Dodatek č. 1 ke Smlouvě o dílo č. SH7-0334

Cenová nabídka na hliníkové konstrukce

Číslo: **H701505**
Zadavatel: **Domov pro seniory**
Ze dne: **9.11.2017**
Místo stavby: **Havlíčkův Brod**
Číslo jednací: **H701414B /16**
List č. **1**

Poz. 1 MB-70

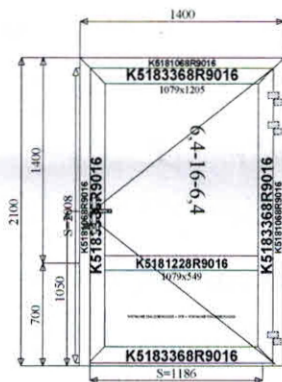
- Předmětem dodatku je snížení původní ceny plnění (SOD č. SH7-0334 cena plnění 198.655,00 Kč + DPH) z důvodu technické změny na jednokřídlé dveře. Rozdíl dodatku činí -35.510,00 Kč + DPH, - viz cenová nabídka č. H701414B, která je přílohou a nedílnou součástí tohoto dodatku.
- Po vzájemné dohodě obou smluvních stran se termín plnění nemění za předpokladu, že tento dodatek bude podepsán a vrácen zhotoviteli do: 28.11.2017
- Objednatel se zavazuje od zhotovitele dílo převzít a zaplatit za ně tuto dohodnutou cenu plnění ve výši:

Dveře vybaveny pohony pro automatické otvírání v denním režimu. Noční režim otevření tlačítkem ze sesterny. Bez prahu. (B=1 400, H=2 100)

Zasklení: 6,4 stratobel 33.1-16-6,4 stratobel 33.1 Ug=1,1
